PROJEKT TYMCZASOWEJ ORGANIZACJI RUCHU

Nazwa i adres obiektu:
„Przebudowa ulicy Krasińskiego w Gryfinie, na odcinku od ul. Asnyka do ul. Wojska Polskiego"
Inwestor:
Powiat Gryfiński **reprezentowany przez Zarząd Powiatu w Gryfinie** **ul. 11 Listopada 16D** **71-100 Gryfino**
Adres:
obręb 0004, M. Gryfino dz. nr: 21/99, 21/100, 21/132, 45/8, 10/3, 10/6, 20/4, 21/11, 21/18, 21/61, 21/62, 21/97, 21/98, 21/106, 21/110, 21/117, 21/129, 29/4, 42, 45/8, 50, 145, 544

STAROSTWO POWIATOWE
w GRYFINIE
ul. Sprzymierzonych 4, 74-100 Gryfino
tel. 415-31-82, fax 416-30-02

zatwierdzam projekt z uwagami:

RYSUNEK NR 1	ARKUSZ NR 1/1

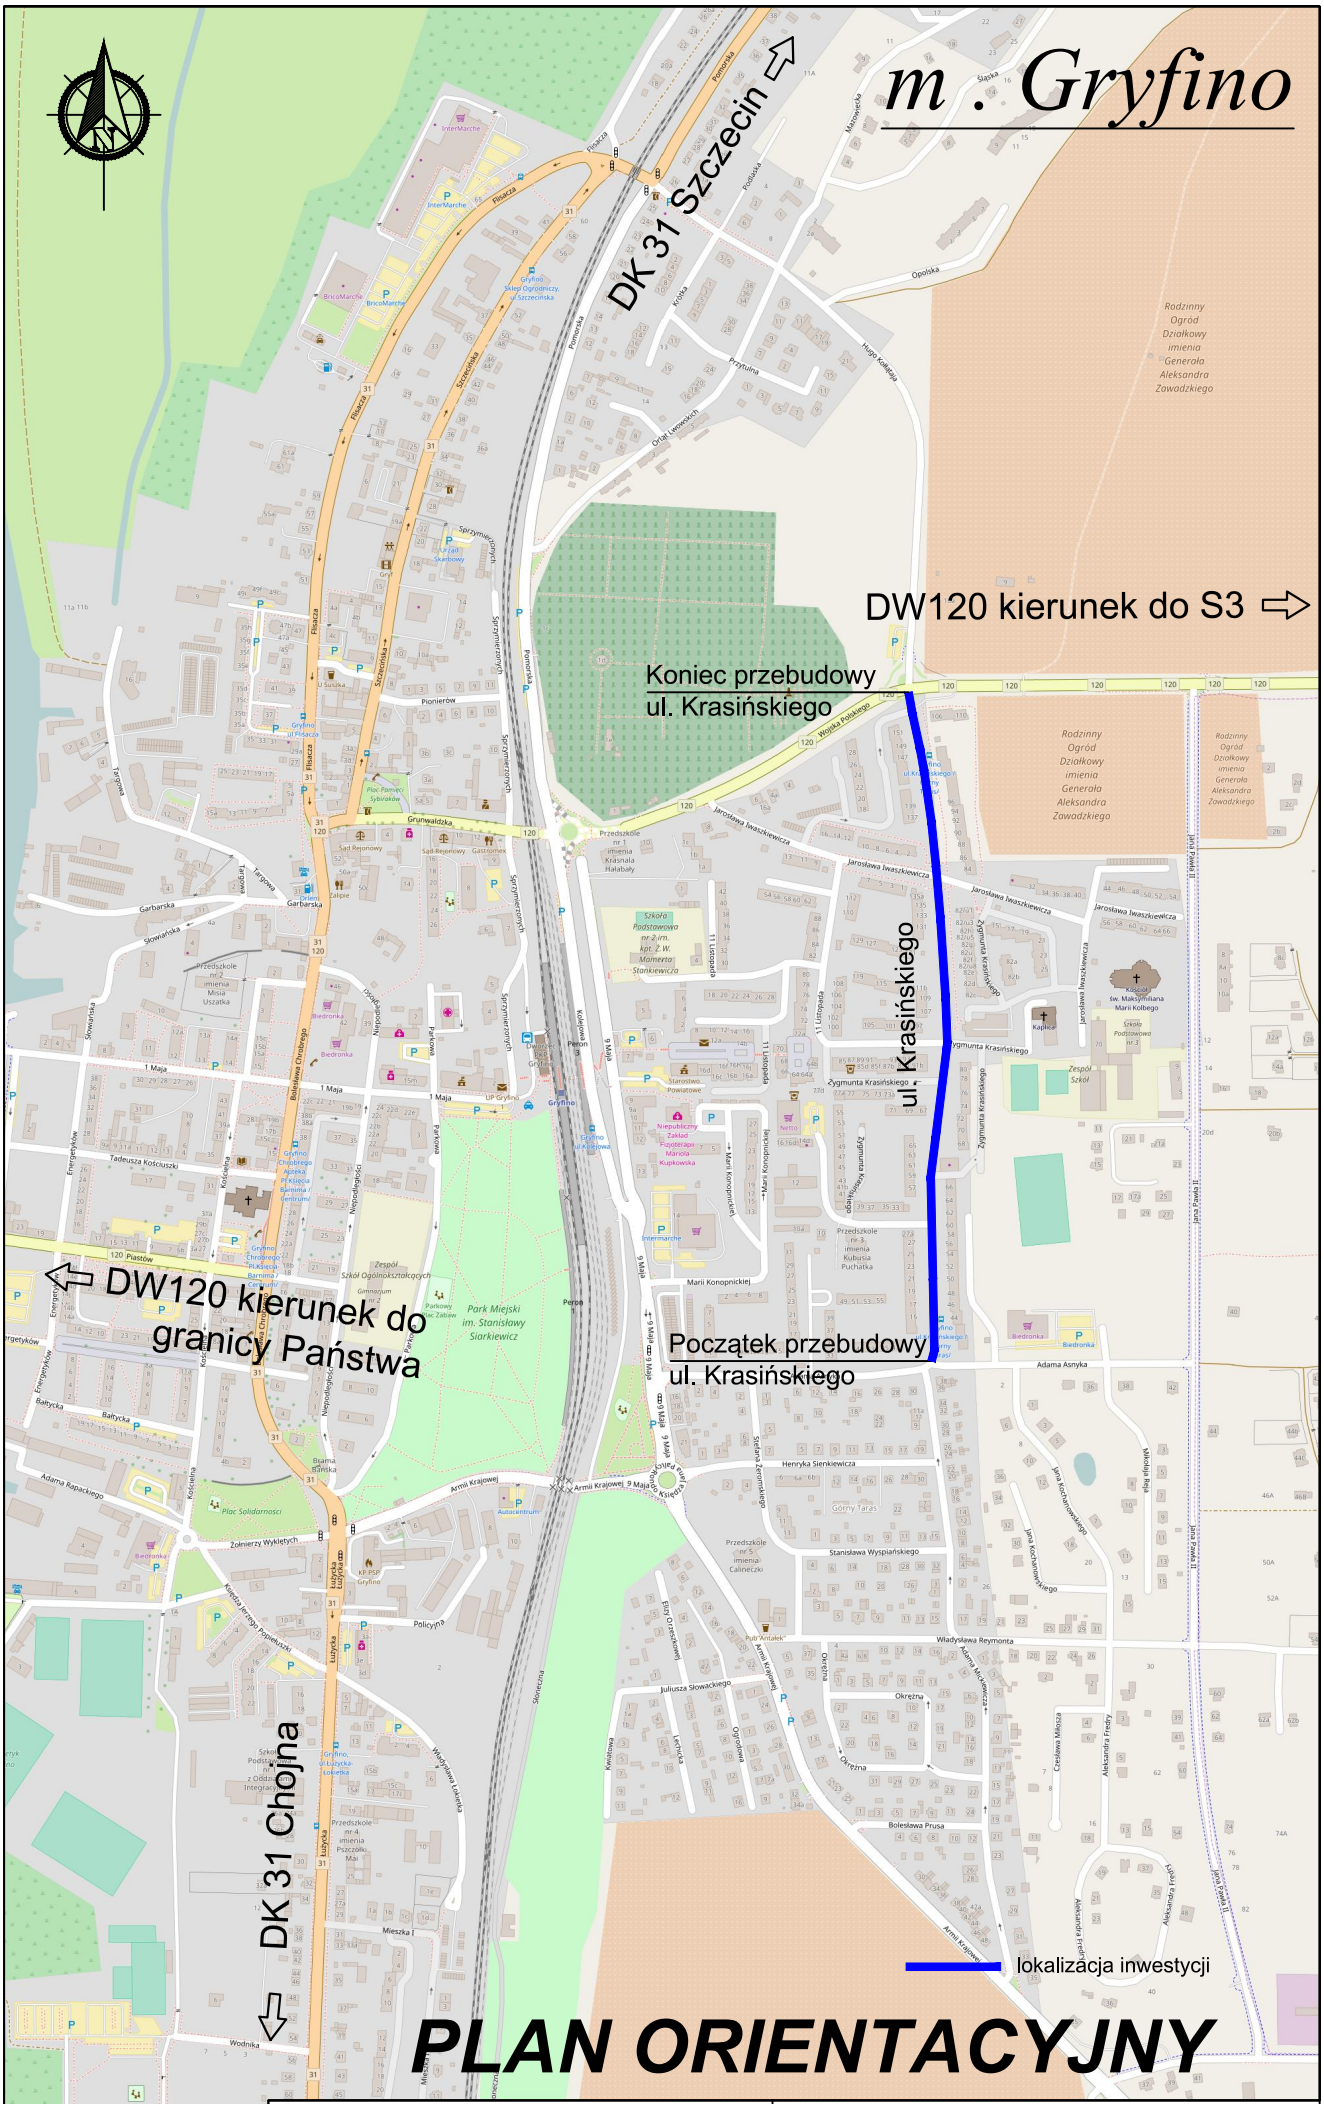
1. projekt powinien zawierać plan orientacyjny w skali od 1:10.000 do 1:25.000; rzeczywista skala planu powinna odpowiadać deklarowanej,
2. projektowaną lokalizację znaków F-9 na drodze wojewódzkiej należy przedstawić na planach sytuacyjnych w skali 1:500 lub 1:1.000; należy zachować odległość pomiędzy następującymi po sobie znakami pionowymi co najmniej 10 m,

1. Na planie orientacyjnym bardziej czytelnie zaznaczyć przebieg drogi wojewódzkiej oraz bardziej czytelnie opisać wszystkie istotne ulice. Na planach sytuacyjnych (Rys. 2.1; 2.2 i 2.5) gdzie występują drogi wojewódzkie opisać **DW 120** i jej kierunki docelowe.

Nazwa inwestycji:	Przebudowa ul. Krasińskiego w Gryfinie		
Temat:	Plansza tymczasowej organizacji ruchu etap III		Skala 1:500
Branża: drogowa			Podpis
Opracował:	mgr inż. Ewelina Chomej	–	
Rysunek nr 2	Arkusz 3/5

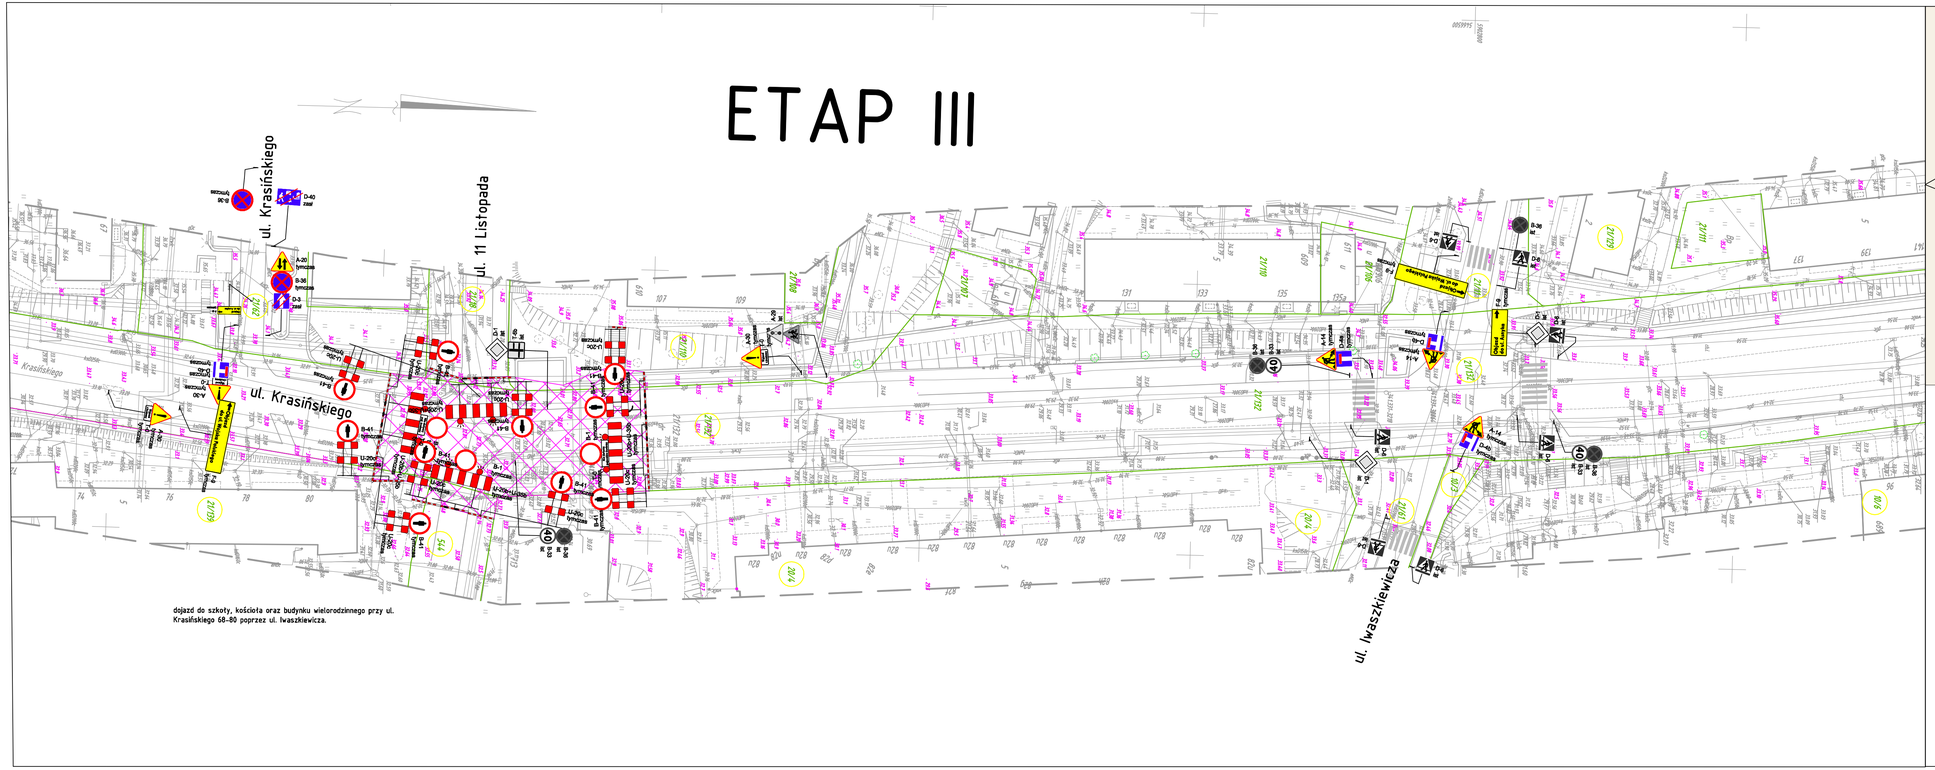
- w etapie III brak oznakowania ostrzegawczego A-20 „odcinek jezdni o ruchu dwukierunkowym" na wewnętrznej drodze, tj. dz. nr 21/62 obręb Gryfino 4 od ul. Krasińskiego i 11 Listopada

- w etapie III przebudowy na drodze gminnej nr 412505Z – ul. 11 Listopada, należy ustawić znak informacyjny D-4a „droga bez przejazdu" w kierynku skrzyżowania z ul. Krasińskiego,

- w etapie III brak obsługi kommkunikacyjnej w zakresie dojazdu do kościoła, szkoły oraz budynku wielorodzinnego przy ul. Krasińskiego 68-80 poprzez wewnętrzną drogę, tj. działkę nr 544 obręb Gryfino 4,

Nazwa inwestycji:	Przebudowa ul. Krasińskiego w Gryfinie		
Temat:	Planszа tymczasowej organizacji ruchu etap V	Skala 1:500	Podpis
Branża: drogowa			
Opracował:	mgr inż. Ewelina Chomej		
Rysunek nr: 2		Arkusz: 5/5

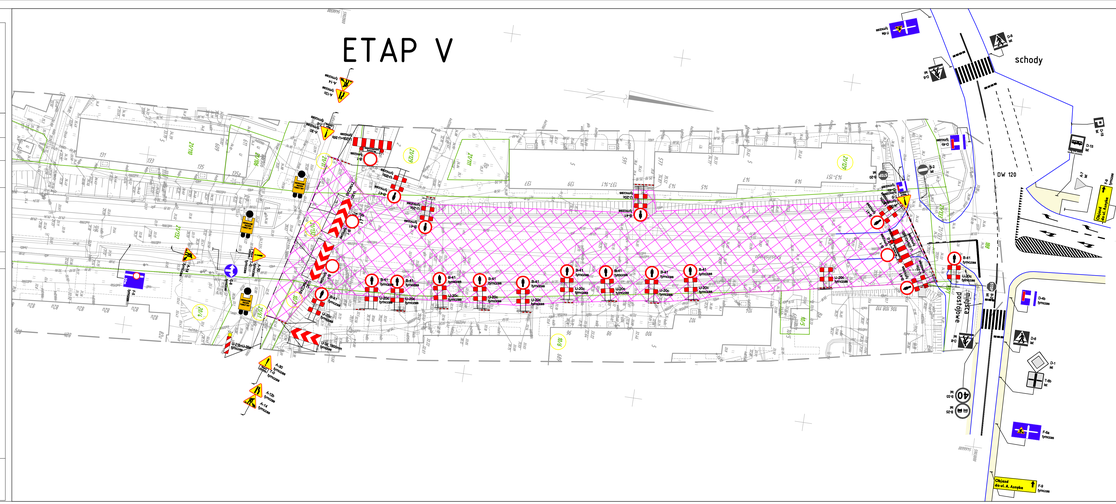
3. nie należy usuwać istniejącego na drodze wojewódzkiej oznakowania poziomego i pionowego,
4. na rys. nr 2 ark. 5/5 należy od strony Motańca umieścić znak F-9 ze strzałką kierunkową na wprost i napisem „Objazd do ul. A. Asnyka",
